**CADERNO DE RESPOSTAS**

**Parecer Técnico nº 9031197/2020-NLA-AM/DITEC-AM/SUPES AM – IBAMA**  
**ANÁLISE DO ESTUDO DE IMPACTO AMBIENTAL (EIA) E RELATÓRIO DE IMPACTO**  
**AMBIENTAL (RIMA) DA BR-319/AM, TRECHO DO MEIO**

**Junho de 2021**

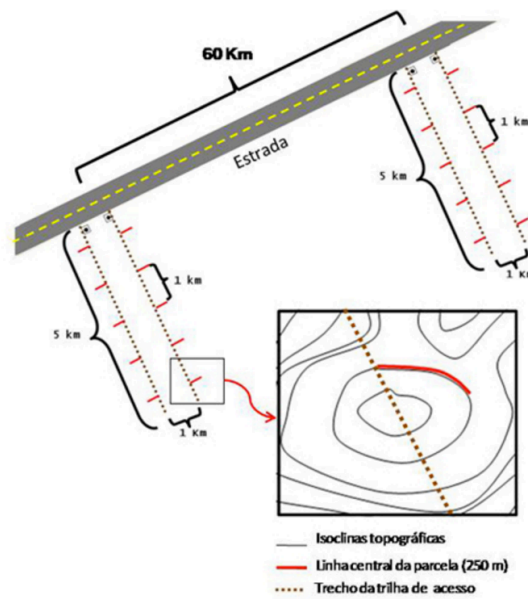
**Item 639 – Considerações IBAMA:** Neste sentido, considerando que o EIA será reanalisado, dada as pendências elencadas, entende-se ser possível um questionamento para corroborar

*estatisticamente a suficiência da área amostral ou necessidade de ampliação da área, considerando os impactos previstos, aspectos, mitigação e programas ambientais.*

**Resposta:** Primeiramente, destaca-se que a área amostral, bem como seu desenho amostral, segue o padrão do módulo PPBio proposto pelo Centro de Estudos Integrados da Biodiversidade Amazônica (CENBAM/INPA), o qual foi previamente apresentado no Plano de Trabalho e aprovado pelo IBAMA. Ademais, quanto a suficiência da área amostral ou a necessidade de ampliação da área destaca-se o trecho extraído do endereço <https://ppbio.inpa.gov.br/inventarios/modular>:

*2 trilhas paralelas de 5 km distantes 1 km entre si, com parcelas de distribuição uniforme e número variável de parcelas aquáticas e ripárias, como demonstra a figura abaixo.”*

Além disso, existem 11 módulos ativos na BR-319/AM, no mesmo padrão apresentado no presente EIA, segundo o mesmo endereço ora citado (imagem abaixo). Destaca-se que esse módulos implantados na rodovia têm como objetivo obter dados básicos sobre a biodiversidade, que possam servir de base para a avaliação dos impactos do asfaltamento da rodovia. Parece incoerente o tamanho da área amostral e sua suficiência ser compatível para um caso e insuficiente para o EIA.
